# GRAND PORT MARITIME DE ROUEN

## PROJET D'ICPE DE STATION DE TRANSIT DES SEDIMENTS DE DRAGAGE DE MOULINEAUX (MOULINEAUX ET LA BOUILLE, SEINE-MARITIME)

MEMOIRE EN REPONSE  
AU DOCUMENT REMIS AU GPMR PAR LES ASSOCIATIONS  
POUR LA DEFENSE DE L'ENVIRONNEMENT LE 10/12/14 (AU  
COURS DE LA REUNION PUBLIQUE EN MAIRIE DE  
MOULINEAUX)

FEVRIER 2015

Schéma de l'intégration paysagère et des mesures environnementales d'ensemble proposées dans le cadre du projet RVSL Aval (GPMR – 2014)

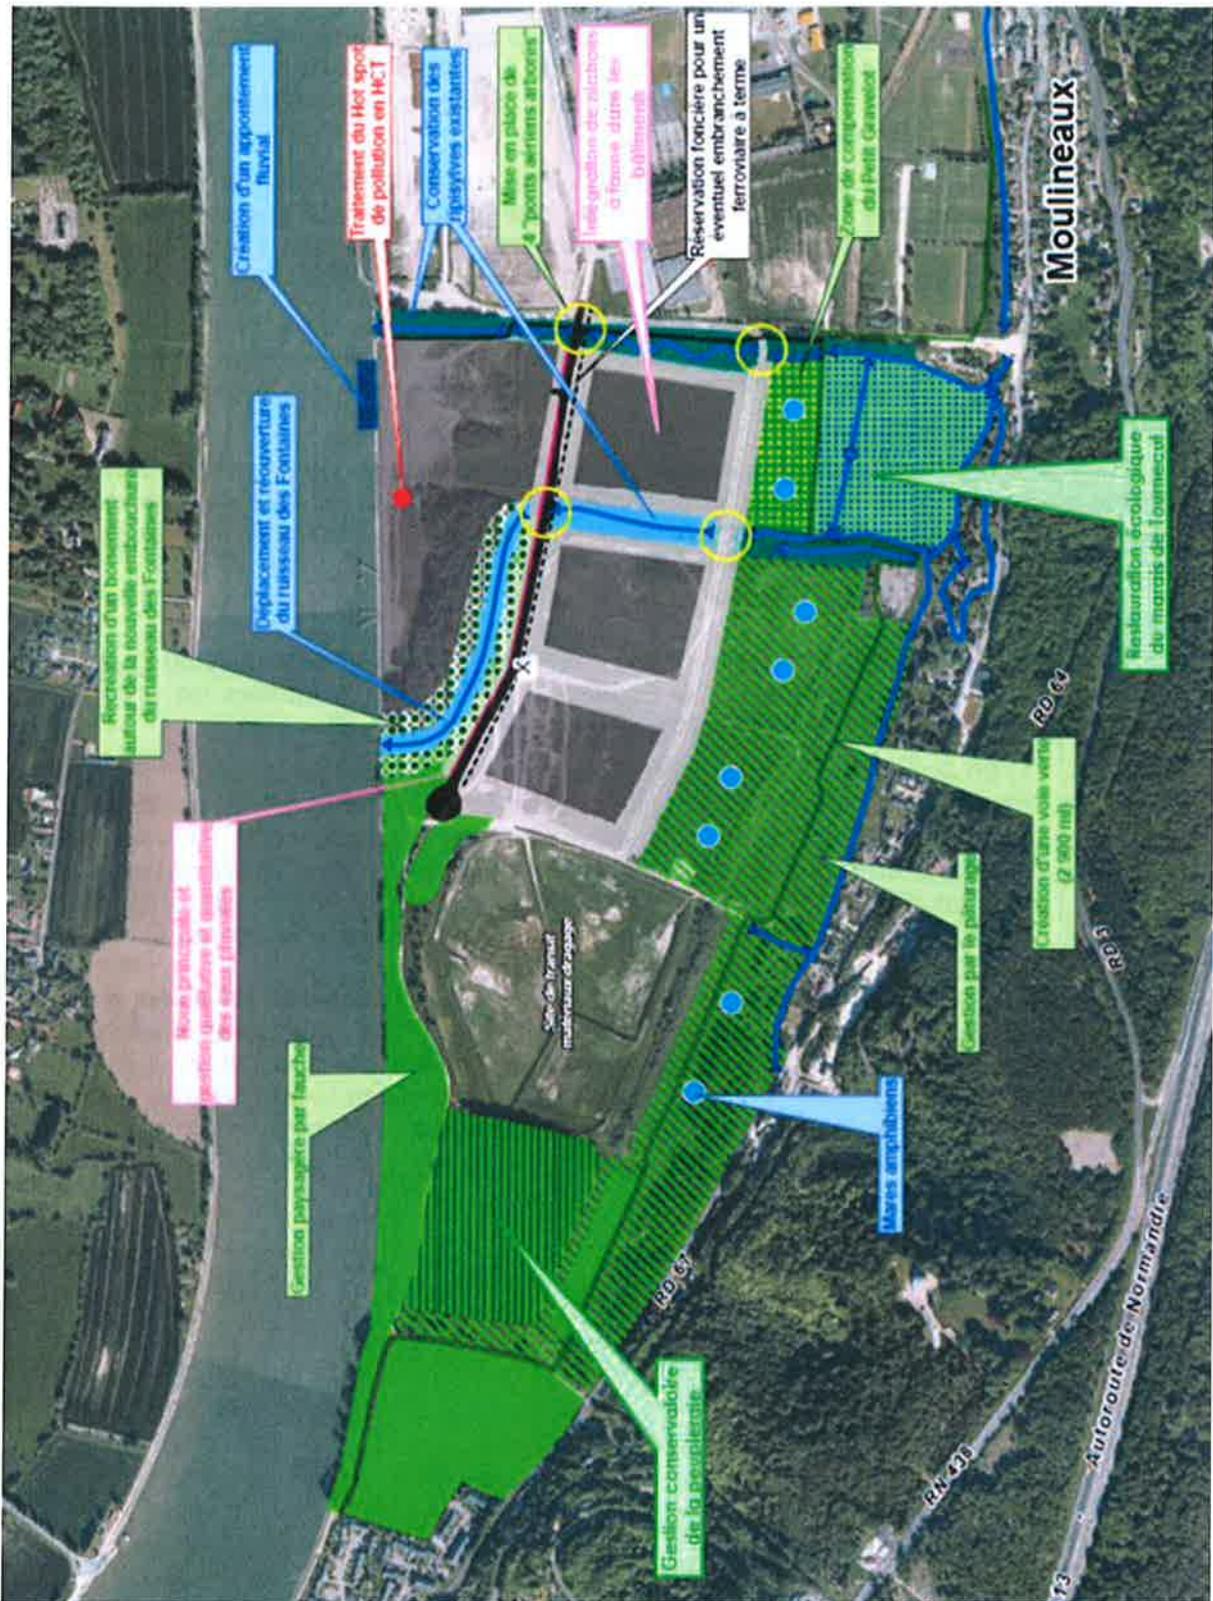
*Remarque 1.3 concernant la mauvaise qualité du dossier ICPE sur le thème de l'impact visuel ;*

Le volet de l'intégration paysagère du site de l'ICPE fait partie des thèmes explicités dans le détail dans le dossier RVSL Aval, par conséquent un renvoi est fait dans le dossier de l'ICPE et seul un résumé succinct des aménagements paysagers prévus dans le cadre de l'ICPE était mentionné.

Le Port reconnaît que ce renvoi au projet RVSL Aval au sein de l'étude d'impact de l'ICPE a entraîné un manque de clarté, c'est pourquoi des éléments d'explication complémentaires ont été apportés afin de pallier ce désagrément dans son mémoire en réponse à l'avis de l'Autorité environnementale (avis de l'Ae-CGEDD n°2014-32 du 25/06/14 et mémoire en réponse du GPMR disponibles dans le dossier d'enquête publique et en ligne sur le site internet du GPMR) et dans son mémoire en réponse à l'enquête publique (Cf. annexe).

Le Port souhaite rappeler que l'intégration paysagère de l'installation de transit était prévue selon une vision globale à l'échelle des aménagements d'ensemble des projets portuaires regroupant le projet ICPE et le projet RVSL Aval.

D'autre part, au cours de la présentation des projets portuaires dans le secteur de Moulineaux auprès des services de l'Etat en charge de l'aspect paysager (Service de l'Inspection des Sites de la DREAL), il a été demandé au maître d'ouvrage d'effectuer des aménagements d'intégration paysagère d'ensemble (soit le plan schématique ci-avant).

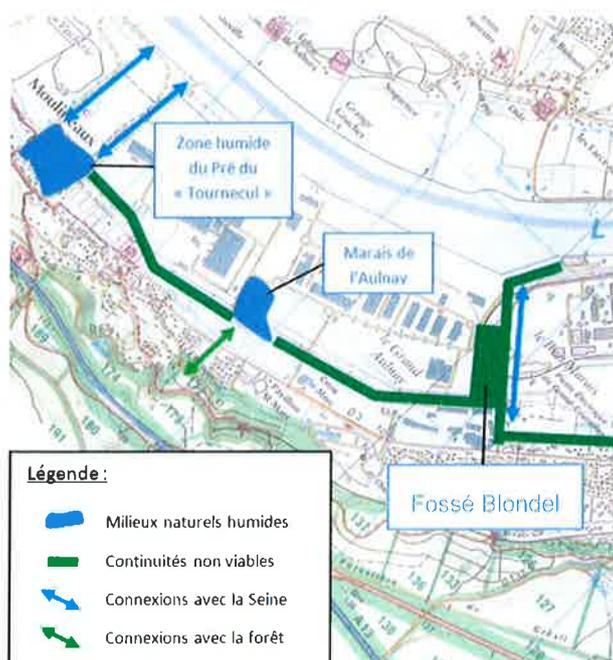
*Remarque 2.4 concernant « les trames vertes et bleues »*

L'étude de la Trame Verte et Bleue au droit du secteur d'étude, réalisée conjointement au Schéma Régional de Cohérence Ecologique par un partenariat Etat-Région dans le cadre d'une démarche participative, est en cours. Sur le territoire du GPMR, le Port a lui-même en charge la réalisation de cette TVB.

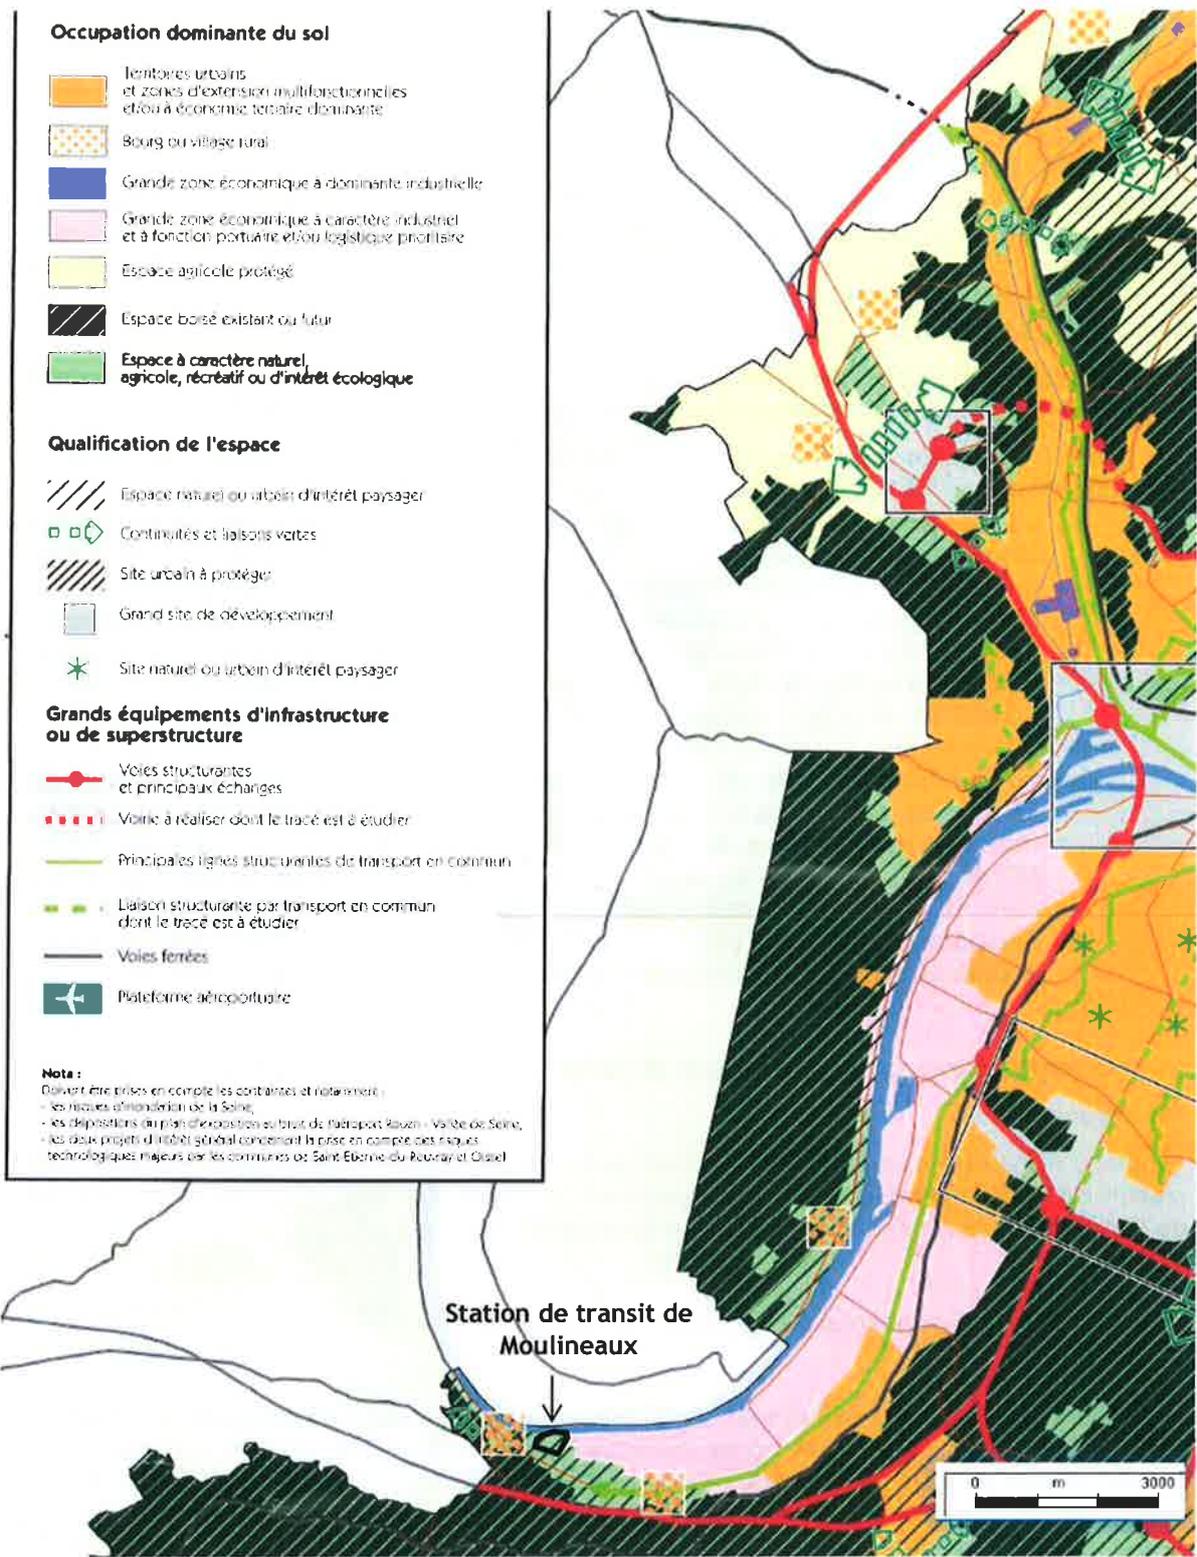
*Remarque 4.3 concernant « le SCOT » :*

La figure 49 du dossier comporte en effet une erreur quant au report de la localisation du projet sur le fond de carte relatif à la destination générale des sols du SCoT Rouen-Elbeuf de 2001. La figure ci-après apporte un correctif sur l'emplacement du projet de station de transit de Moulineaux. Les terrains concernés sont bien, comme cité en page 182 du dossier, des espaces à caractère naturel, agricole, récréatif ou d'intérêt écologique.

Schéma de l'intégration paysagère et des mesures environnementales d'ensemble proposées dans le cadre du projet RVSL Aval (GPMR – 2014)

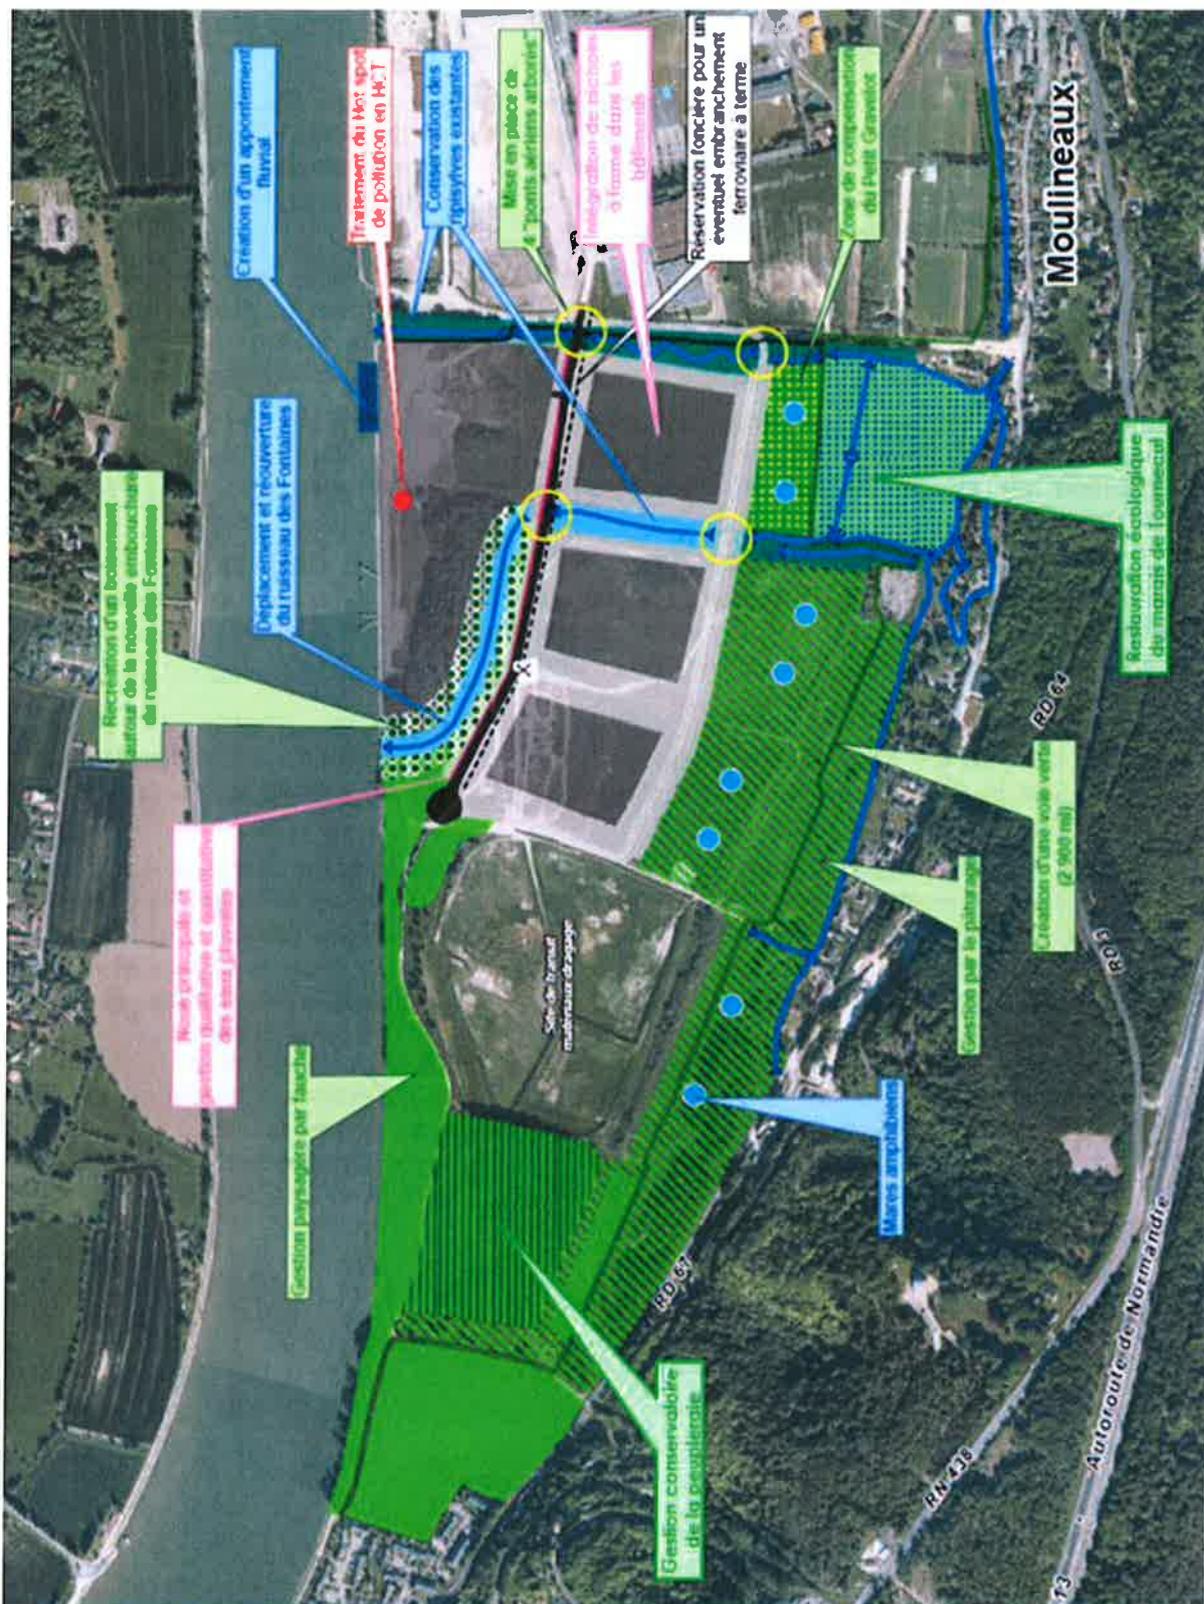
*« La situation actuelle de la chambre de dépôt fait que « le visuel » est fréquemment évoqué et cette question est citée le plus souvent après le bruit. Les habitants des maisons en surplomb du site sont les plus exposés et la chambre de dépôt constitue pour eux un réel impact sur le paysage, ressenti comme une pollution visuelle. Mêmes remarques des riverains du fleuve, à Sahurs : « La Seine n'est pas une frontière occultante sur le visuel ».*

Le volet de l'intégration paysagère du site de l'ICPE fait partie des thèmes explicités dans le détail dans le dossier RVSL Aval, par conséquent un renvoi est fait dans le dossier de l'ICPE et seul un résumé succinct des aménagements paysagers prévus dans le cadre de l'ICPE était mentionné.

Le Port souhaite rappeler que l'intégration paysagère de l'installation de transit était prévue selon une vision globale à l'échelle des aménagements d'ensemble des projets portuaires regroupant le projet ICPE et le projet RVSL Aval.

D'autre part, au cours de la présentation des projets portuaires dans le secteur de Moulineaux auprès des services de l'Etat en charge de l'aspect paysager (Service de l'Inspection des Sites de la DREAL), il a été demandé au maître d'ouvrage d'effectuer des aménagements d'intégration paysagère d'ensemble (soit le plan schématique ci-avant).
